**AVIS RELATIF À LA PROTECTION
CONTRE LES EVENTUELS EFFETS NOCIFS ET NUISANCES
PROVOQUÉS PAR LES RAYONNEMENTS NON IONISANTS
GÉNÉRÉS PAR DES ANTENNES ÉMETTRICES STATIONNAIRES**

Commune : CHARLEROI - Exploitant : PROXIMUS

Référence exploitant : 71CHL_01

Rapport n° 2325 / 2023

Figure 1 : Vue en plan des lieux de séjour et des points de contrôle

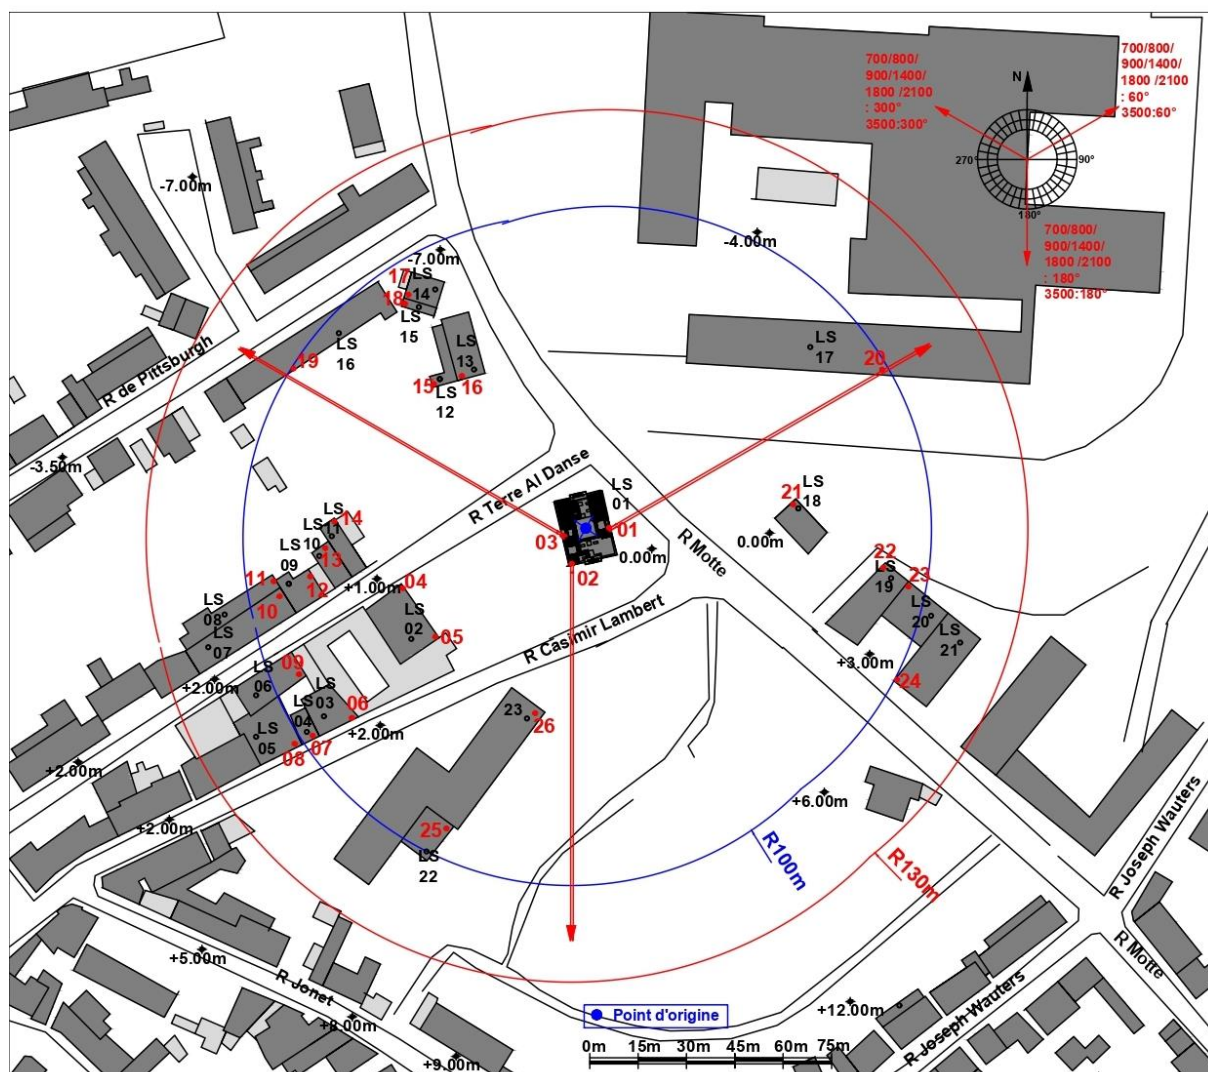
Les fréquences d'émission, la puissance rayonnée par chacune des antennes et leur gain permettent de déterminer le rayon de la zone à analyser. Tout dépassement de la limite par installation est exclu en dehors de cette zone. Le tableau 2 reprend les 35 LS² pour lesquels l'indice d'exposition est le plus élevé. Les différentes colonnes indiquent :

- le numéro du point de contrôle repris sur un des plans de la figure 1;
- le numéro du LS dans lequel se trouve le point de contrôle de la 1^{ère} colonne ;
- l'atténuation d'obstacle prise en compte pour le calcul de l'indice d'exposition dans le LS ;
- le résultat du calcul de l'indice d'exposition.

En ce qui concerne les antennes de l'installation mentionnées dans le tableau 1, la distance maximale à laquelle la limite pourrait être atteinte, à l'extérieur, est égale à 93,3 m. S'il n'y a pas de LS à une distance inférieure, les antennes respectent forcément la limite d'immission.

Dans le cas des LS situés à l'intérieur des bâtiments, une atténuation d'obstacle est prise en compte et il en résulte que la distance maximale à laquelle la limite pourrait être atteinte se réduit à 66,0 m.

Figure 2 : Vue en plan des installations d'antennes dans un rayon de 300 mètres autour de l'installation faisant l'objet de la demande d'avis

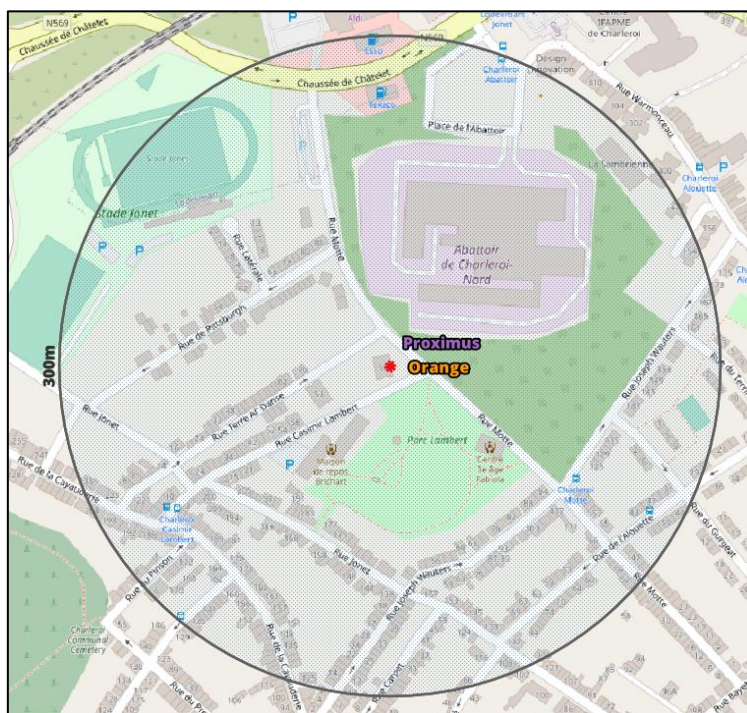
Le plan en projection verticale de la figure 2 indique la localisation des antennes actives éventuelles visées par le décret et situées dans un rayon de 300 mètres autour de l'installation référencée dans le paragraphe 2. Les données de localisation de ces antennes et les avis correspondant sont accessibles via le cadastre en ligne des antennes émettrices stationnaires⁶.

Compte tenu du nombre d'installations localisées dans la figure 2, il apparaît que l'intensité du rayonnement électromagnétique généré, dans les lieux de séjour situés à proximité de l'installation référencée dans le paragraphe 2, par l'ensemble des antennes émettrices stationnaires de l'ensemble des exploitants du même site d'antennes émettrices stationnaires respecte la limite fixée à l'article 4, § 2 du décret.
